「志賀原子力発電所 1、2号機 耐震安全性評価報告書の再点検について（報告）」の提出について

平成23年12月8日
北陸電力株式会社

志賀原子力発電所 1, 2号機 耐震安全性評価報告書 における入力データの誤り及び記載誤りの内容について

2号機原子炉建屋解析モデルの誤り(6箇所) [9月28日お知らせ済み]

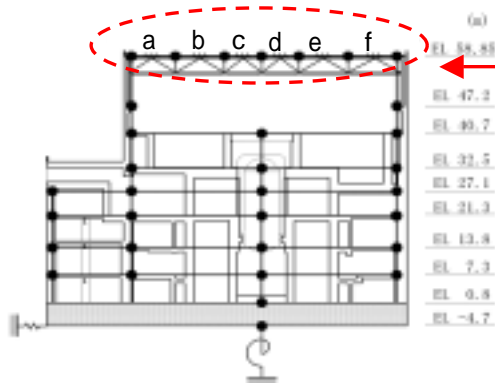
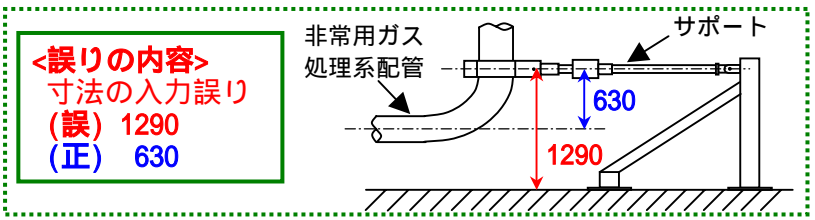
原子炉建屋の解析モデル(南北方向)のうち屋根のばね定数を、誤って入力。

電算機に誤った値を入力
(入力値の単位換算に用いる係数 9.80665 を
9.90665 に間違い、約 1% 小さい値を入力)

屋根のばね定数 [×10 ⁵ t/m]					
屋根		a	b	c	d	e	f
誤		1.186	0.977	1.383	1.383	0.977	0.870
正		1.198	0.987	1.397	1.397	0.987	0.879

正しいデータを入力して地震応答解析を実施した結果、報告書記載値に比べ、建屋の応答加速度で最大 0.46%、機器・配管の評価で用いる床の応答スペクトルで最大 1.26%の増加となるが、これらは建屋等の裕度に比べ十分小さい。

以上のことから、耐震安全性に影響はない。

津波評価の枠組みと誤りの箇所

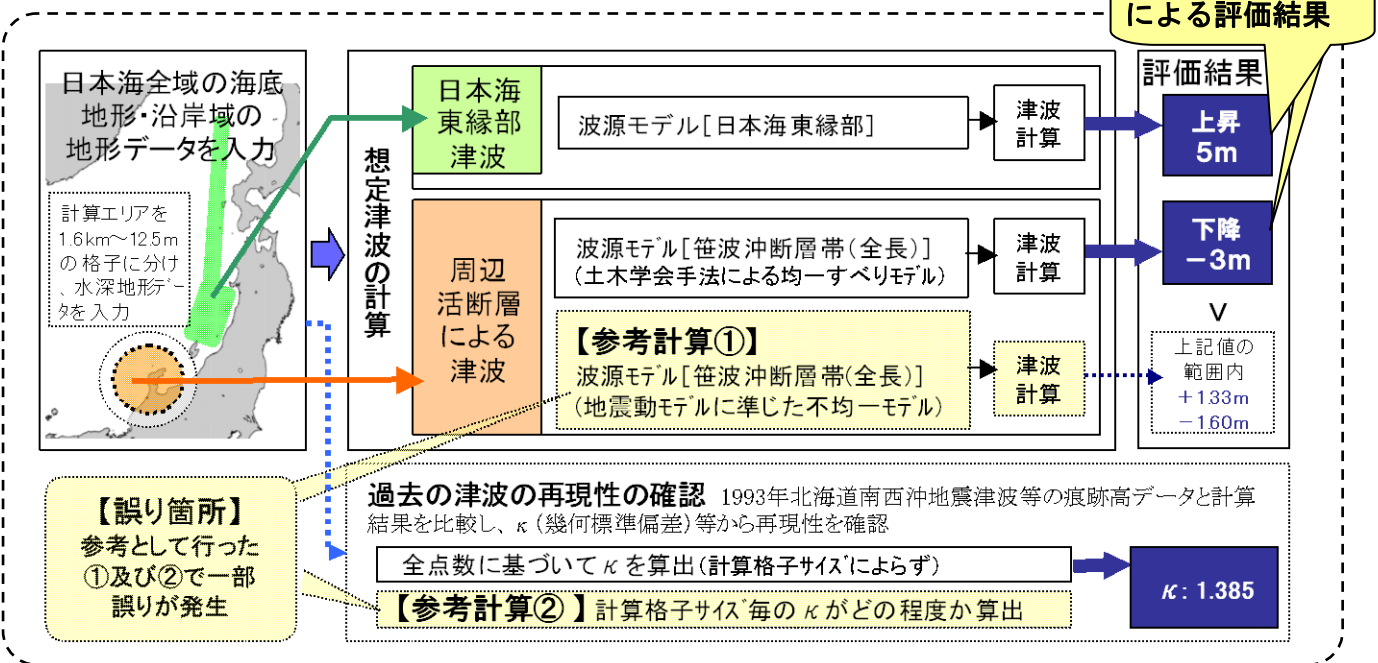
【参考計算①】不均一性を考慮した断層モデルによる津波水位評価における入力データ誤り (1箇所)

- ・ 笹波沖断層帯 (東部) における局所的にすべり量が大きい箇所のうち西側部分 (左図 A) の座標を誤って入力 (正より右側 (陸側) へ約 1.8km ずれて設定)。
- ・ その結果、発電所での津波水位を正值より 1cm 程度小さい値で掲載。 [上昇: (修正前)+1.32m⇒(修正後)+1.33m、下降: (修正前)-1.61m⇒(修正後)-1.60m]

今回の入力データ誤りについては、津波評価に影響を及ぼすものではない。

【参考計算②】における入力データ誤り (6箇所)

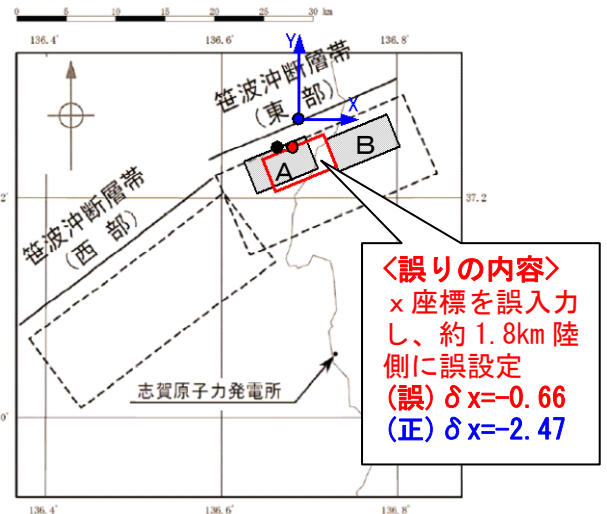
- ・ 既往津波の再現性確認において、全痕跡データを用いた κ 注を算出しているが、参考として計算格子サイズ毎の κ を追加算出した際に、計算式に誤った値を入力。

右の計算式を基に、表計算ソフトを使用し各格子サイズ毎に κ を計算する際に、n 値 (痕跡値のデータ数) を誤入力。

計算格子サイズ	修正前		修正後	
	データ数 n	幾何標準偏差 κ	データ数 n	幾何標準偏差 κ
400m	(誤) 153	1.169	(正) 28	1.353
200m	(誤) 153	1.292	(正) 110	1.352
100m以下	(誤) 153	1.125	(正) 15	1.449
